**DOMANDA RINNOVO CON MODIFICHE AUTORIZZAZIONE IMPIANTO DI
AUTODEMOLIZIONE**

**INTEGRAZIONI DI CUI ALLA RICHIESTA PROT. N. 11625 DEL 10
MARZO 2020**

Aprile 2020

Il richiedente: **SAVEGNAGO RENATO SRL**

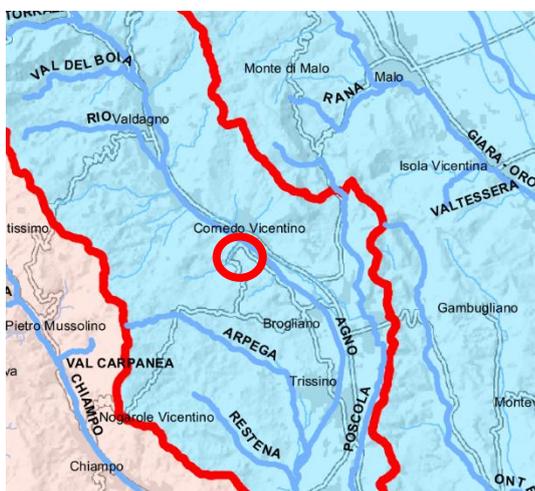
PIANO TERRITORIALE REGIONALE DI COORDINAMENTO (P.T.R.C.): in relazione alla "TAV. 2 Ambiti naturalistico-ambientali e paesaggistici di livello regionale - scala 1:250.000" lo S.P.A. afferma che " ... l'impianto aziendale ricade all'esterno degli ambiti individuati dall'elaborato cartografico; ... ", in realtà l'area interessata è all'interno di "aree di tutela paesaggistica" art. 19 N.d.A. ed occorre una valutazione che metta in relazione l'area interessata con detta particolarità.

Come indicato nell'estratto della TAV. 2 "Ambiti naturalistico-ambientali e paesaggistici di livello regionale - scala 1:250.000" del PTCP, l'ambito aziendale ricade in parte all'interno di "Aree di tutela paesaggistica".

Nel merito l'art. 19 delle NdA indica quanto segue:

Si desume che per tali ambiti il Piano fornisce le direttive da osservare nella redazione degli "strumenti subordinati" al fine di "governarli". Non ne deriva pertanto un divieto per le modifiche dell'impianto di autodemolizione, ancorché ricompreso, quest'ultimo, all'interno di un ambito produttivo consolidato (ZTO D1), senza previsione di espansione urbanistica.

N003/02 - Brenta: Agno - Guà - Fratta - Gorzone

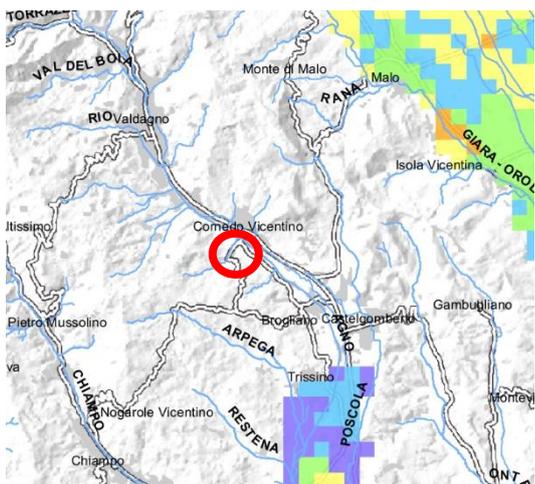
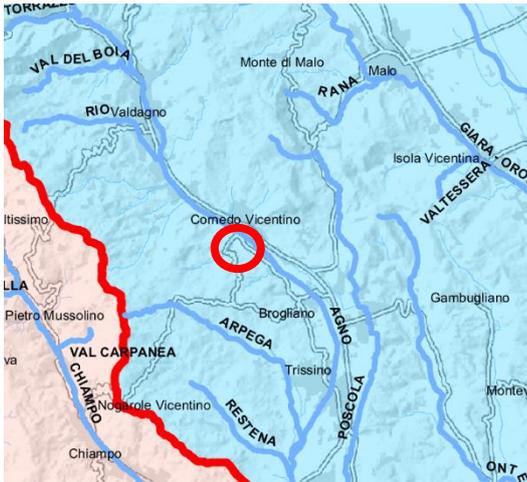
PIANO DI TUTELA DELLE ACQUE: alcune tavole vanno verificate, in quanto l'area interessata dall'intervento dovrebbe essere esterna alle "Zone omogenee di protezione: Zona della ricarica (Tav. 36 (Zone omogenee di protezione dall'inquinamento)" ed a "Zone vulnerabili: Alta pianura - zona di ricarica degli acquiferi (Deliberazione del Consiglio regionale n. 62 del 17 maggio 2006) (Fig. 2.3 (Zone vulnerabili da nitrati di origine agricola)".

Secondo la **TAV. 2.1 Carta dei Sottobacini Idrografici - scala 1:250.000** il sito aziendale ricade all'interno del sottobacino N003/02 - Brenta: Agno – Guà – Fratta – Gorzone.

Figura 2. Posizione pozzo perdente

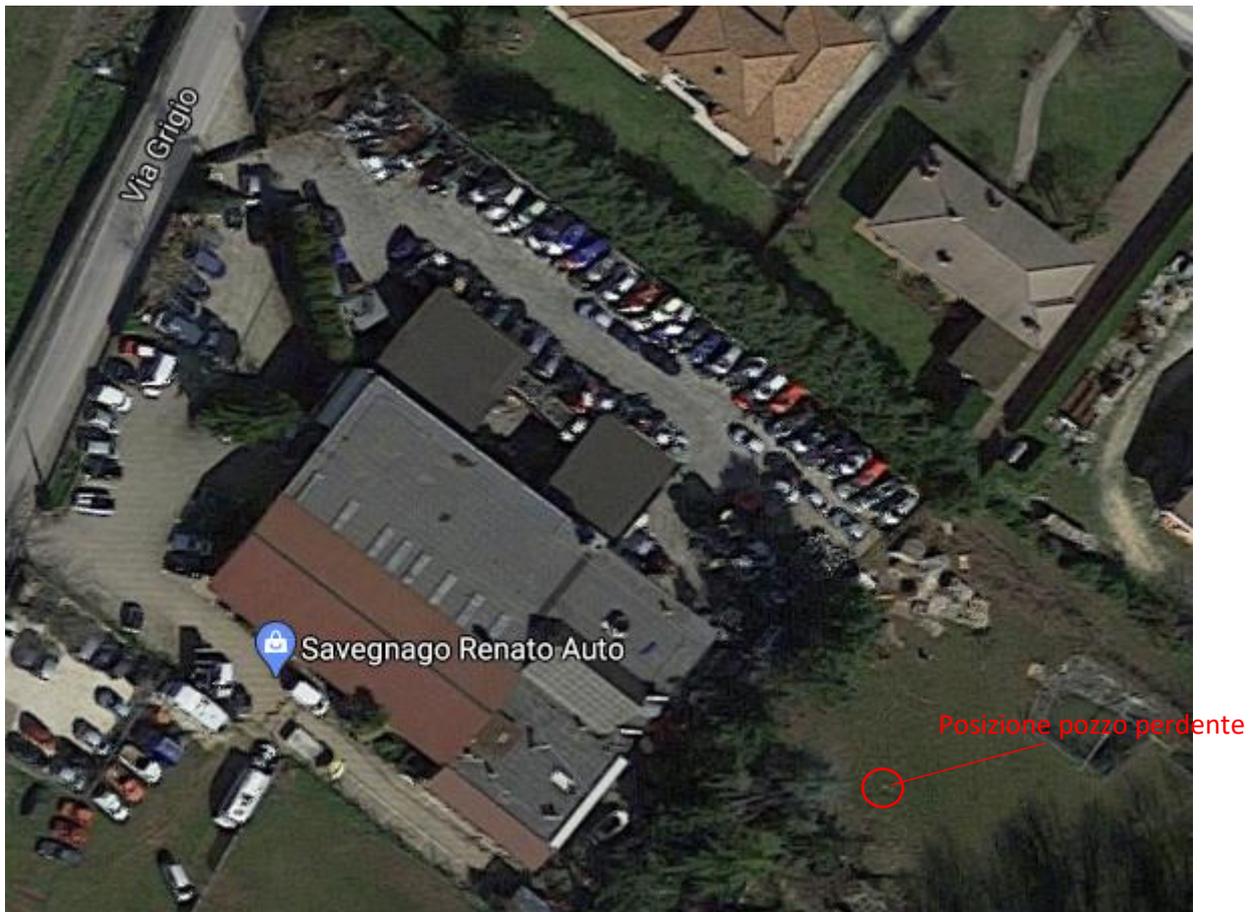
12. Descrizione delle modalità/soluzioni/presidi attraverso cui impedire che la presenza dei pozzi perdenti possa rappresentare una potenziale fonte di veicolazione di contaminazioni.

La ditta dispone di un solo pozzo perdente, dedicato alle acque di dilavamento dei tetti; esso si trova a sud est dello stabile, in area verde fuori dal perimetro della ditta; si riporta in Figura 2 la posizione del pozzo in questione.

Pertanto, in considerazione della posizione del pozzo in area verde al di fuori del perimetro aziendale e della posizione rialzata del chiusino di accesso rispetto al piano campagna, si ritiene escluso il rischio di infiltrazione nello stesso di potenziali contaminazioni.
